Datum 24 januari 2025
Betreft Voorhang ontwerpbesluit tot wijziging Besluit kwaliteit
leefomgeving en Omgevingsbesluit

tot wijziging van het Besluit kwaliteit leefomgeving en het Omgevingsbesluit in verband met wijzigingen van de veiligheidsnormen van primaire waterkeringen, nieuwe primaire waterkeringen en het schrappen van de primaire waterkering Roggebotsluis

1. Kaart A.1. Kaart Noord-Nederland wordt vervangen door onderstaande kaart.

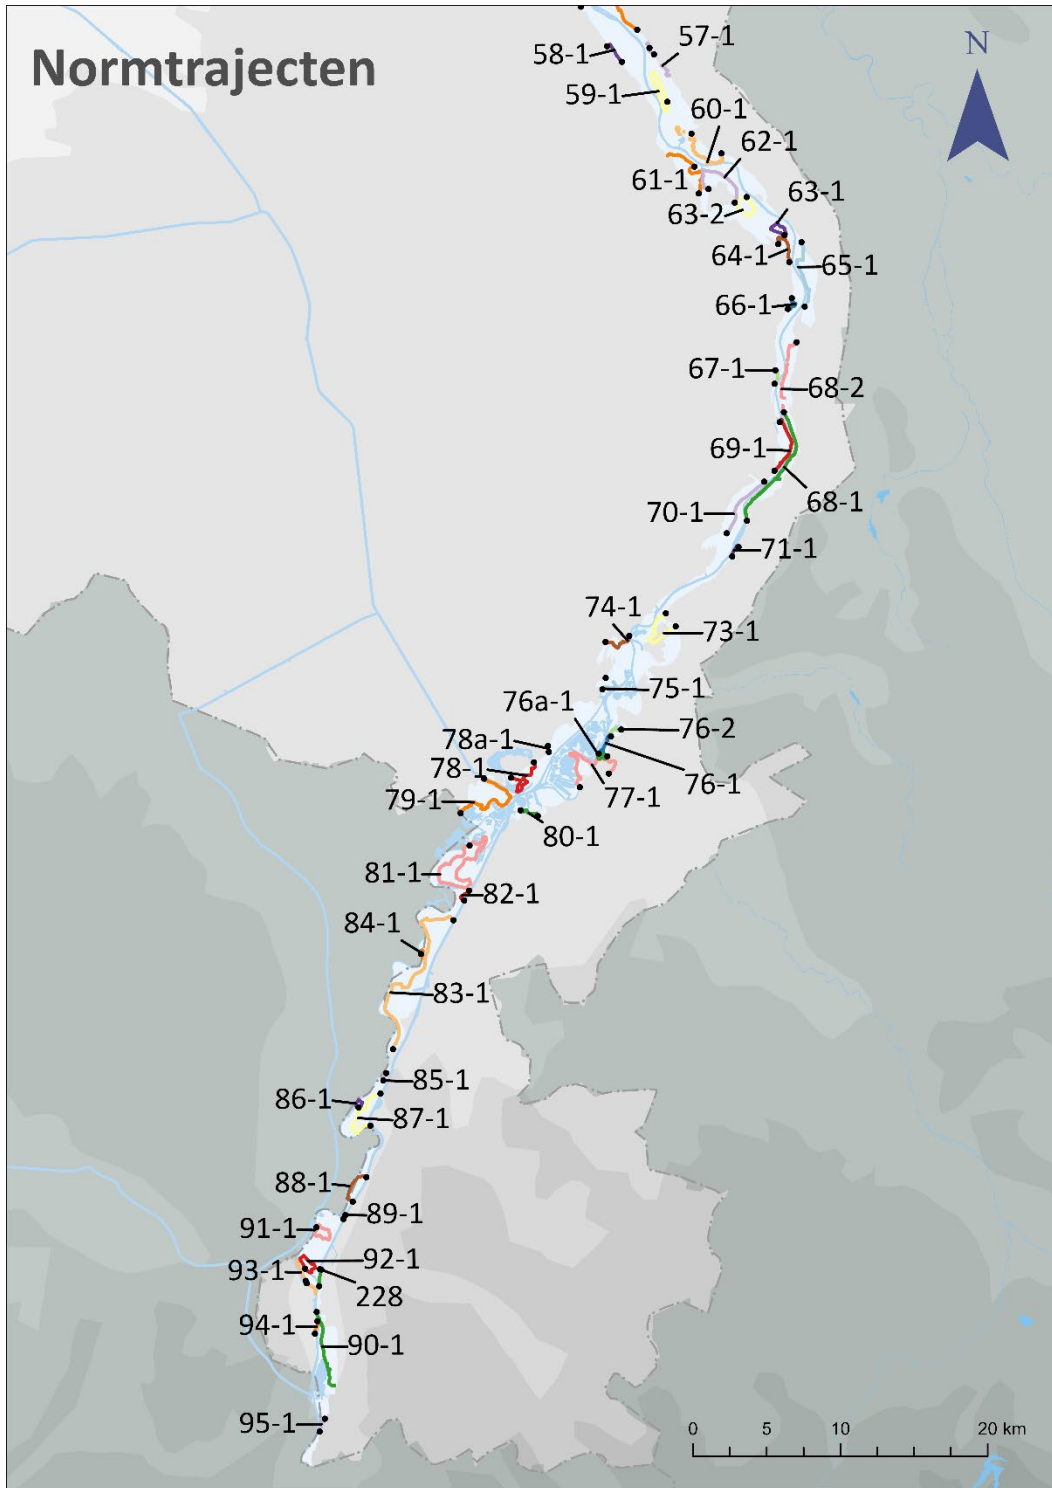
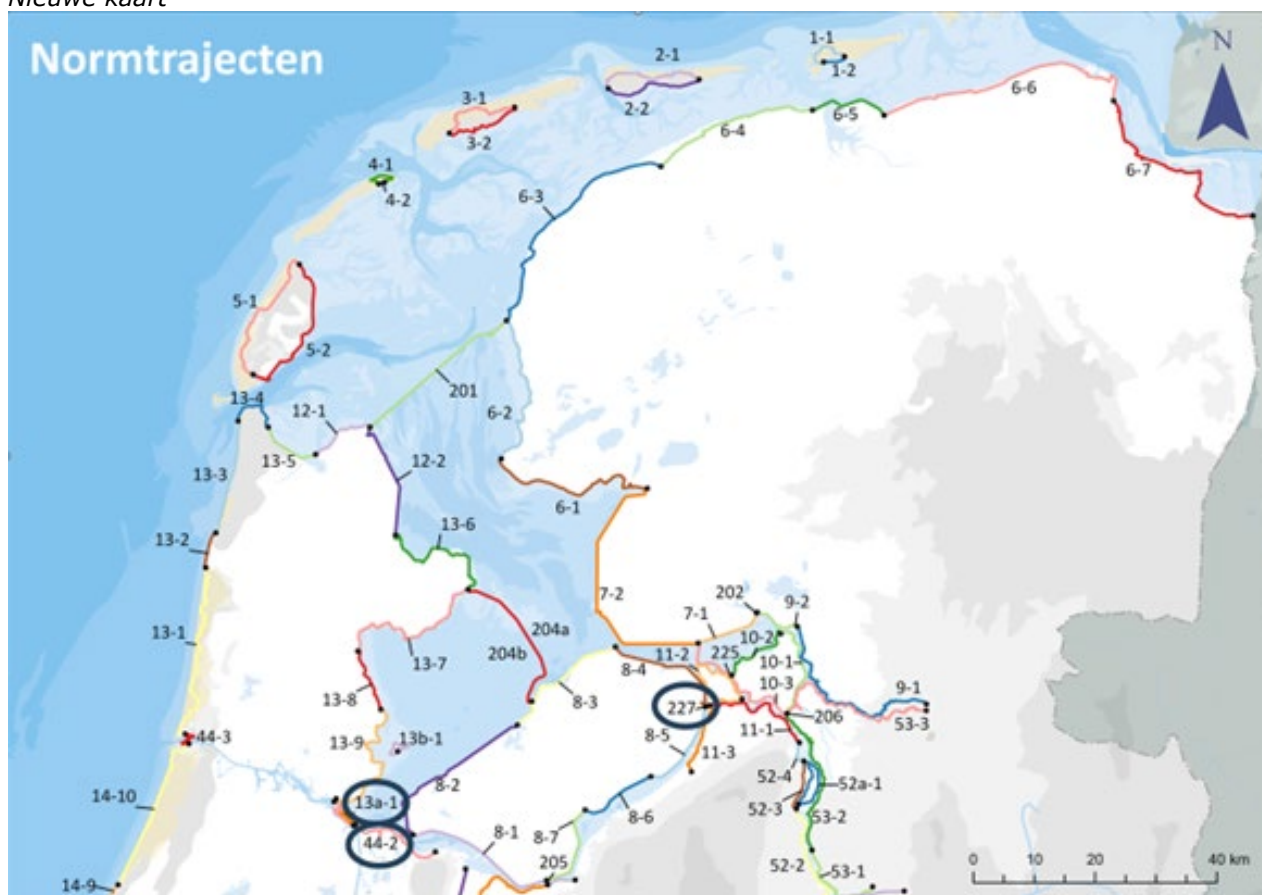
13a-1 IJburg. Wijziging Bijlage II, onderdeel A.

Inmiddels is Centrumeiland inclusief primaire waterkeringen gereed en zijn alle benodigde publiekrechtelijke besluiten genomen. Om de nieuwe waterkering in Bijlage II, onderdeel A, Bkl op te nemen is een wijziging van de Landkaart A.1. Noord-Nederland bij dit besluit doorgevoerd. Strandeiland en Buiteneiland zijn nog in uitvoering. Deze eilanden worden aan Landkaart A.1. Noord-Nederland toegevoegd na gereedkomen van de primaire waterkeringen van beide eilanden.

44-2 Zeeburgereiland. Wijziging Bijlage II, onderdeel A.

Het Zeeburgereiland is bestaand gebied dat getransformeerd wordt van een stadsrand naar een stadswijk met uiteindelijk ca. 12.000 woningen. Om voldoende veiligheid te garanderen voor de inwoners is in 2011 door de Minister van Infrastructuur en Waterstaat ingestemd met het verleggen van de primaire waterkering rondom het Zeeburgereiland. Buitendijks gebied wordt daarmee binnendijks. De waterkering is inmiddels gereed, alle benodigde publiekrechtelijke besluiten zijn genomen. Om de nieuwe waterkering in Bijlage II, onderdeel A, Bkl op te nemen is een wijziging van de Landkaart A.1. Noord-Nederland bij dit besluit doorgevoerd.

226 Roggebotsluis. Bijlage II onderdeel A en onderdeel B.

Deze primaire waterkering is komen te vervallen. Deze is in Bijlage II, onderdeel A, Bkl, uit de Landkaart A.1 Noord-Nederland gehaald (zie onderdeel C). Alle benodigde publiekrechtelijke besluiten zijn genomen.

2. Kaart A.4. Kaart Limburg wordt vervangen door onderstaande kaart.

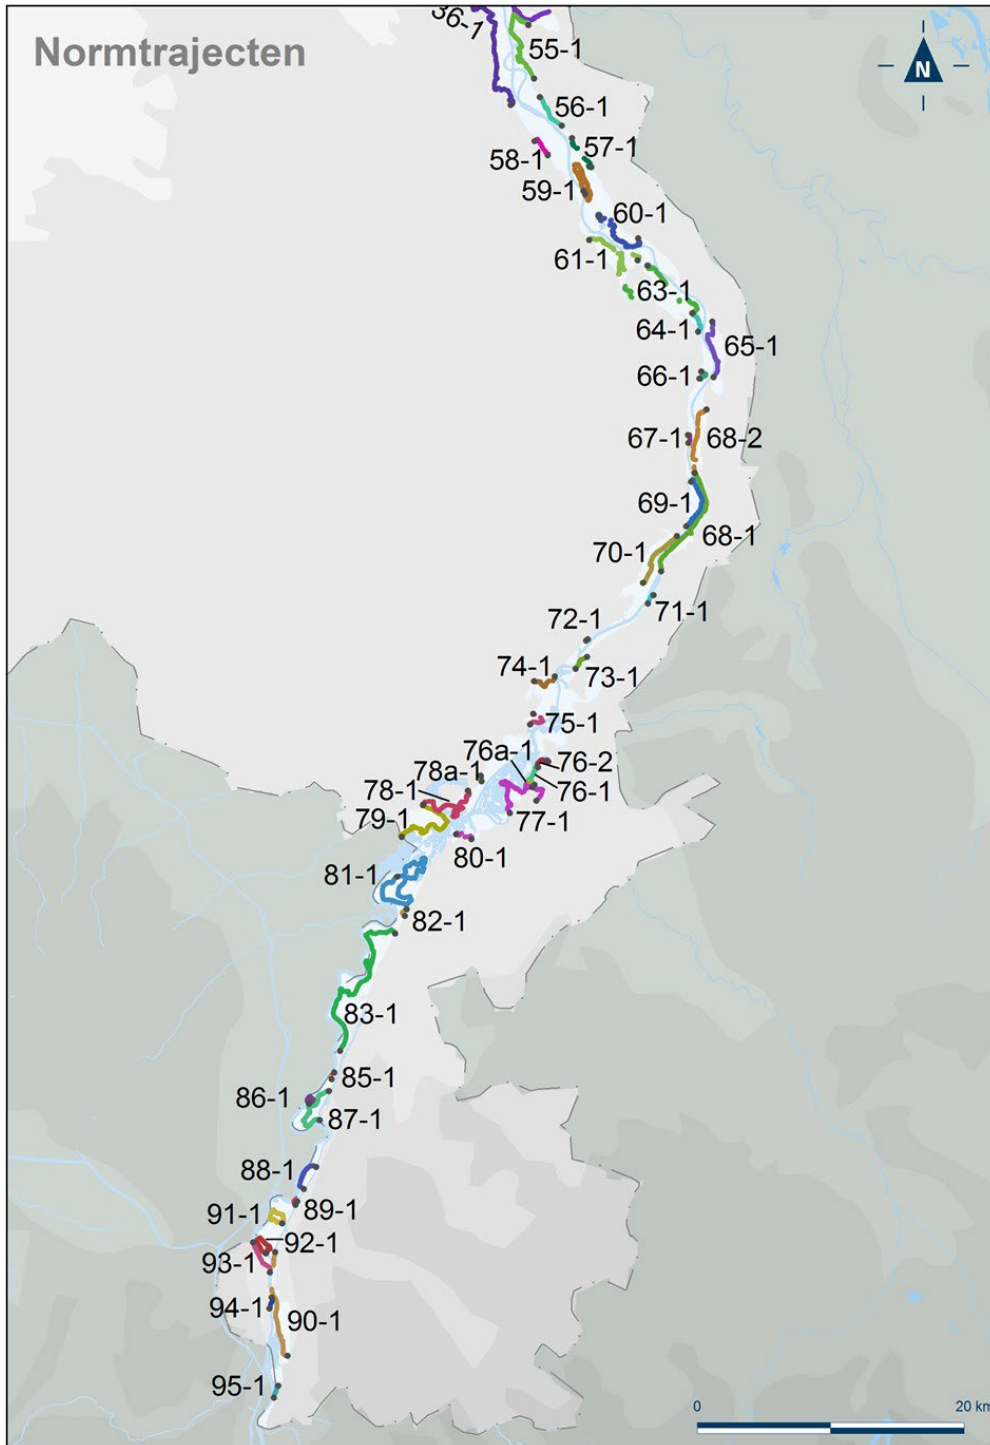
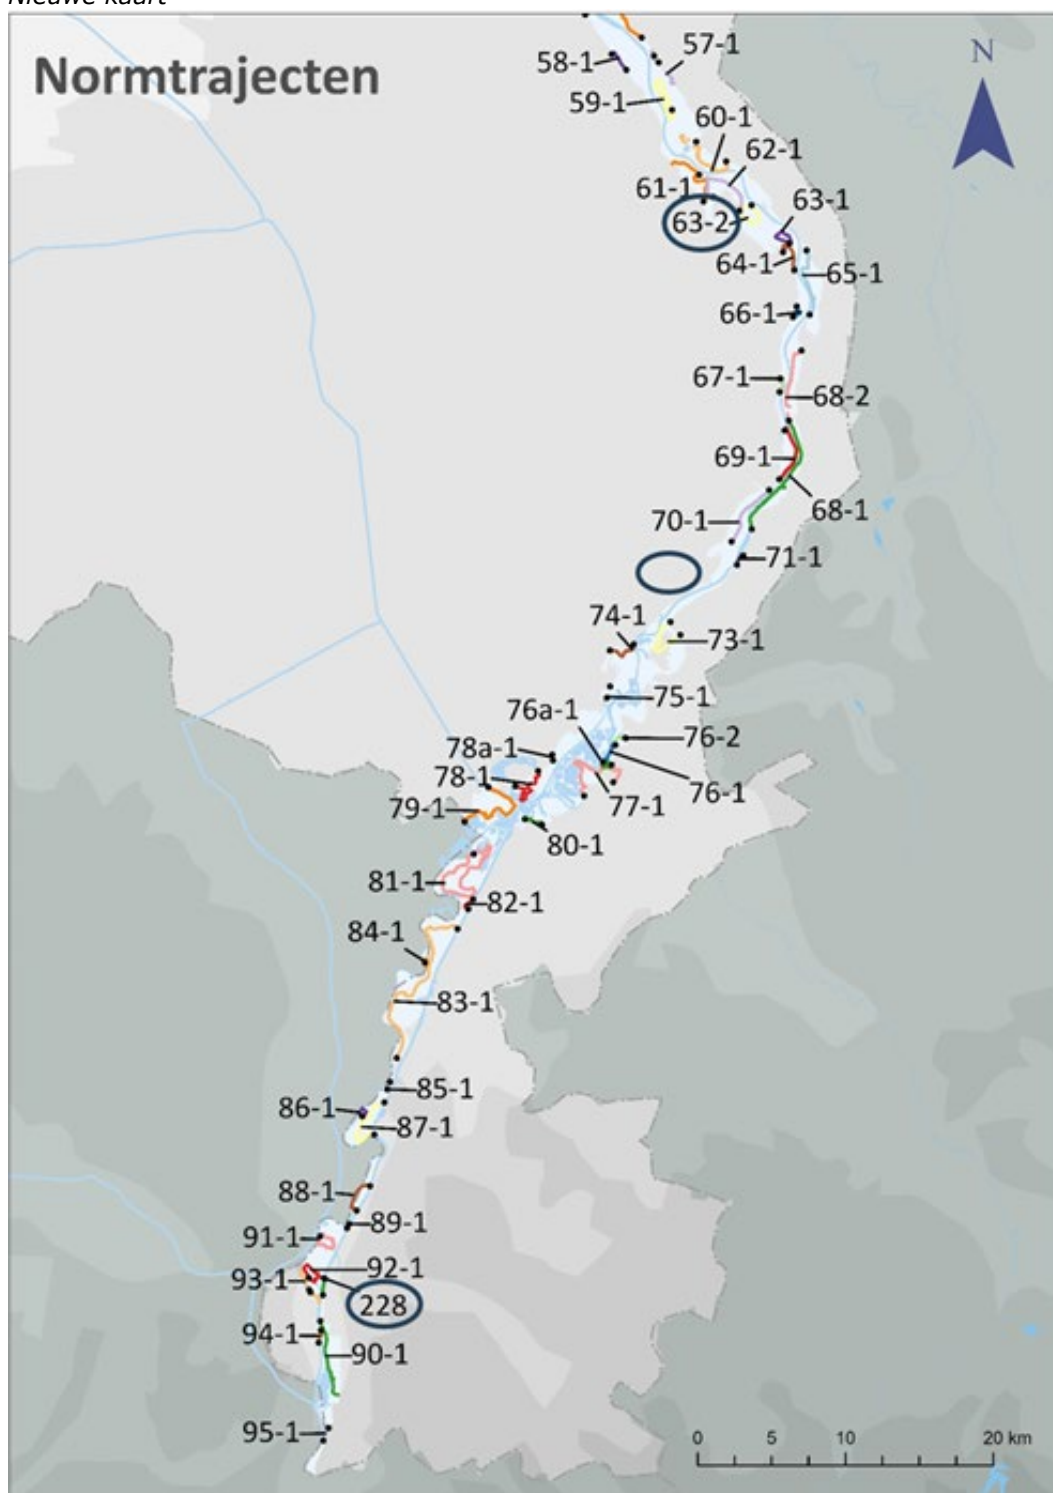
72-1 Kessel. Wijziging Bijlage II onderdeel A en onderdeel B.

Dit dijktraject is komen te vervallen. Deze is in Bijlage II, onderdeel A, Bkl, uit de Landkaart A.4 Limburg gehaald (zie onderdeel C). Alle benodigde publiekrechtelijke besluiten zijn genomen.

228 Limmel. Bijlage II onderdeel A en onderdeel B.

Dit dijktraject is in Bijlage II, onderdeel A, Bkl, aan de Landkaart A.4 Limburg toegevoegd (zie onderdeel C).

63-2 Boltweg. Wijziging Bijlage II onderdeel A en onderdeel B.

Dit dijktraject is in Bijlage II, onderdeel A, Bkl, aan de Landkaart A.4 Limburg toegevoegd (zie onderdeel C).

Als gevolg van de uitgevoerde gebiedsontwikkeling Ooijen-Wanssum is dijktraject 63-2, Boltweg, ontstaan. Landkaart A.4 Limburg in Bijlage II, onderdeel A, is bij dit besluit gewijzigd. Aan Bijlage II, onderdeel B, Bkl de tabel met omgevingswaarden en andere parameters voor signalering veiligheid primaire waterkeringen, is bij dit besluit regel 63-2 toegevoegd, met in kolom 1 de waarde 1:100 en in kolom 6 de waarde 1:300.

Dijktraject 72-1 is vervallen. De Minister van Infrastructuur en Waterstaat heeft in december 2022 besloten in te stemmen met het verzoek van waterschap Limburg om de status 'primaire waterkering' van dit dijktraject te laten vervallen en daarmee met het wijzigen van de daarvoor relevante wet- en regelgeving, waaronder de regelgeving onder de Omgevingswet. Kernpunten in de argumentatie zijn:

Hierdoor voorziet dit besluit in een wijziging van Bijlage II, onderdeel A, Bkl; het dijktraject staat niet langer op Landkaart A.4 Limburg. Ook vervalt regel 72-1 uit Bijlage II, onderdeel B, de tabel met omgevingswaarden en andere parameters voor signalering van de veiligheid van de primaire waterkeringen.
